Windpark Irnfritz

Beantwortung zu den Stellungnahmen Dr. Haas,
NÖ Umweltanwaltschaft und Birdlife Österreich
inkl. Vorlage Unterlagen

Ergänzung zum
„Fachbeitrag Strategische Umweltprüfung (SUP)
Bereich Naturschutz & Wildtierkorridore &
Naturverträglichkeitsprüfung“

Gerasdorf, 27.12.2019

Abbildung 3: Ziegenmelkererhebung am 01.07.2018 im Nahbereich der Anlagen 1 & 7

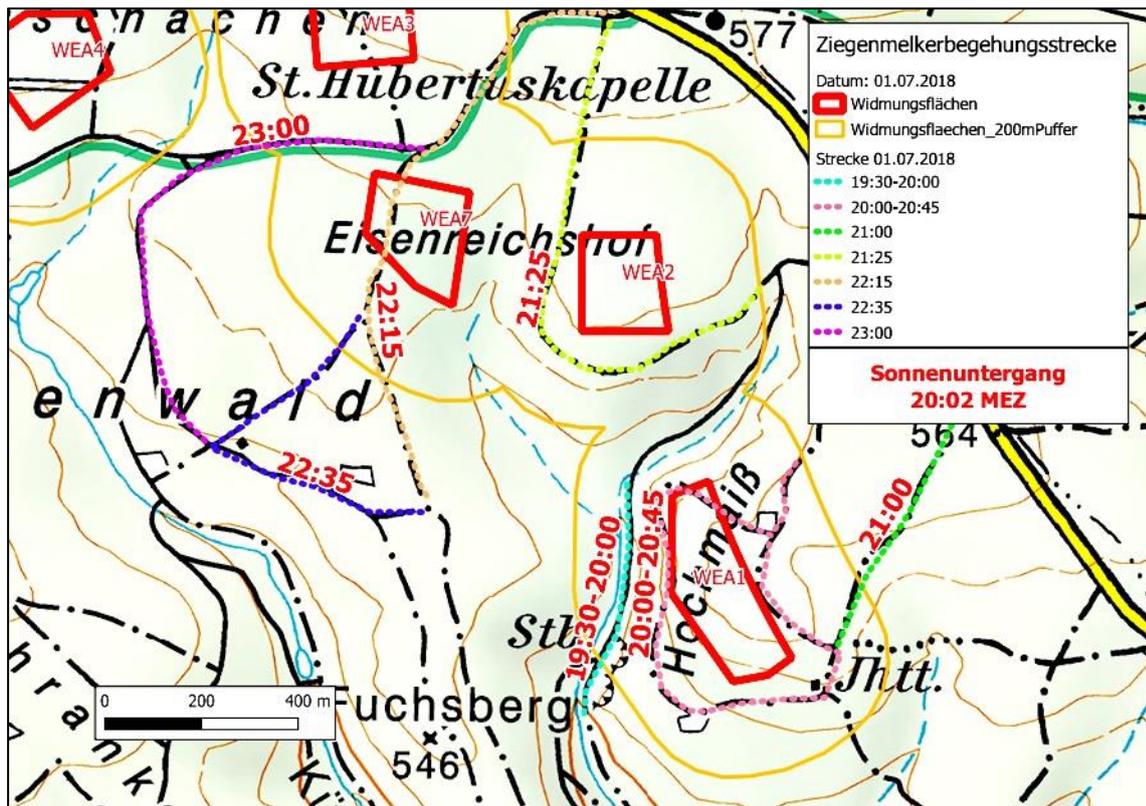
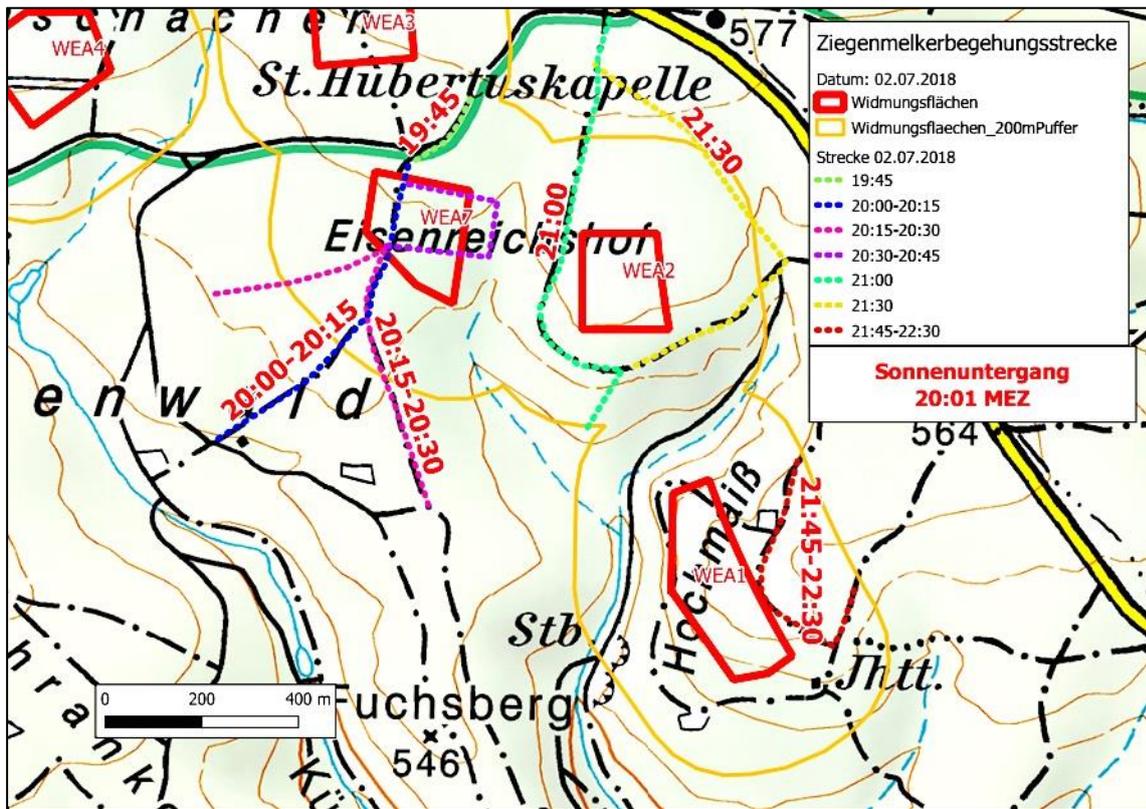
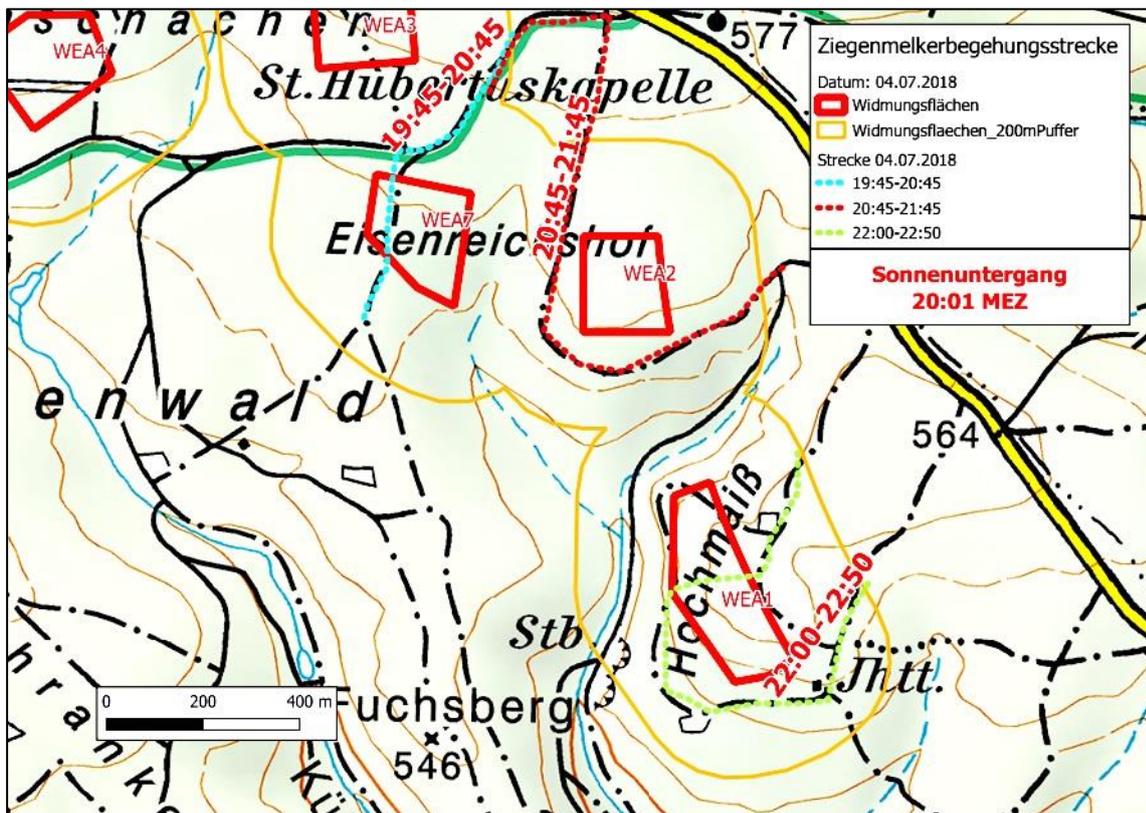
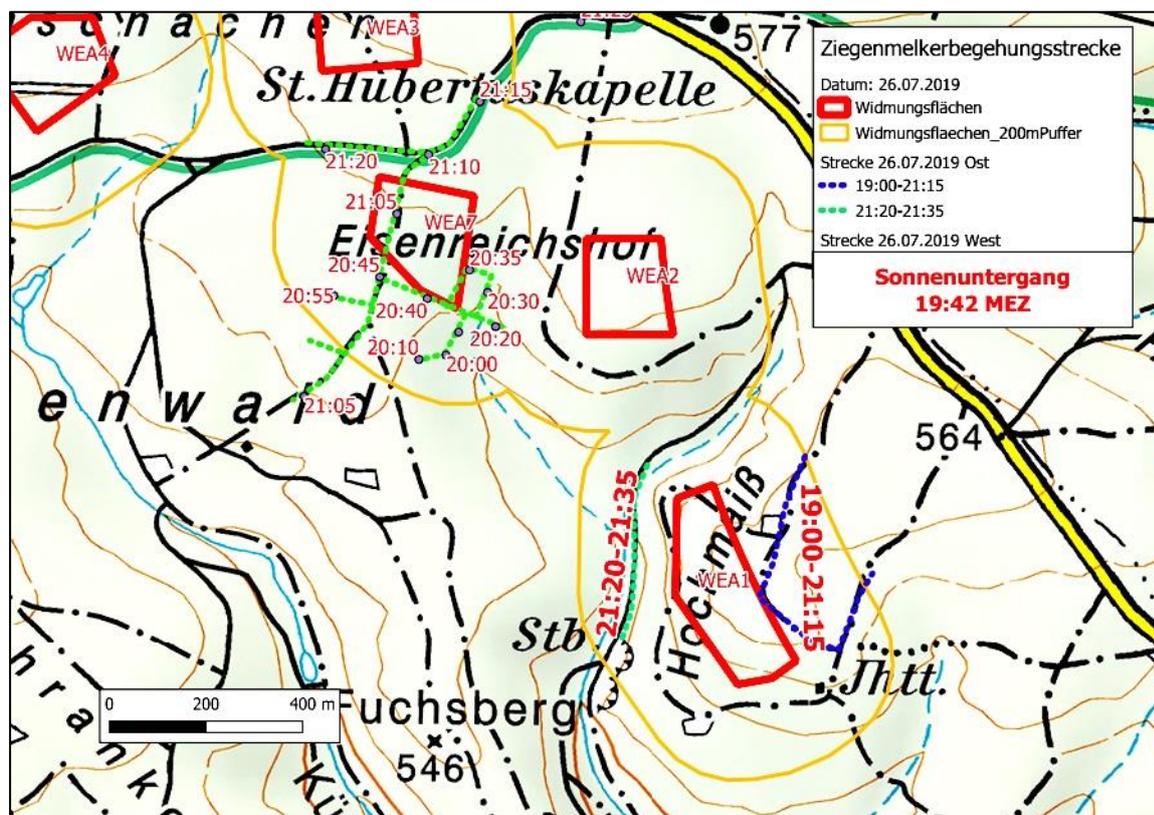
Im Rahmen der Begehung der Widmungsflächen vor Ort am 20.08.2019 wurde von Herrn Dr. Haas angemerkt, dass sich vor allem im Bereich der Standorte 1 und 7 teilweise geeignete Ziegenmelkerhabitate befinden. Eine mögliche Erklärung dafür, dass für diese Flächen keine Nachweise erbracht werden konnten, wäre ein möglicher methodischer Mangel im Erhebungsdesign (z.B. falsch gewählte Tageszeiten, unzureichende flächige Abdeckung usw.).

Um diese Unsicherheit und den Vorhalt methodischer Mängel zu entkräften, wird nun auf Basis der Erhebungen 2018 und 2019 detailliert dargestellt, zu welchen Zeiten im Planungsgebiet verhorcht wurde. Wie in den Grafiken (Abb. 3 – 6) ersichtlich, erfolgten die Begehungen in der Dämmerungsperiode und in der ersten Nachthälfte. Dabei wurden die Planungsstandorte kleinräumig begangen. Nach Südbeck et al. (2005) ist die Optimale Erhebungszeit 0,5h nach Sonnenuntergang bis Mitternacht, und danach erst wieder 2h vor der Morgendämmerung. Nach Gesangsbeginn dauert die optimale Aktivität meist nur 1,5-2h. Somit liegt die optimale Erhebungszeit 0,5 bis 2,5h nach Sonnenuntergang.

WEA1: Wie in den nachfolgenden Grafiken dargestellt, fand die Begehungen am 01.07.2018, 02.07.2018, 04.07.2018 & 26.07.2019 innerhalb der optimalen Tageszeit für Ziegenmelker-nachweise statt!

WEA7: Auch alle Erhebungen 2018 & 2019 fallen in die optimale Tageszeit für Ziegenmelkerkartierungen! Für den Bereich der WEA7 liegen aus den Jahren 2014-2017 zusätzliche Erhebungen vor (siehe SUP Bericht).
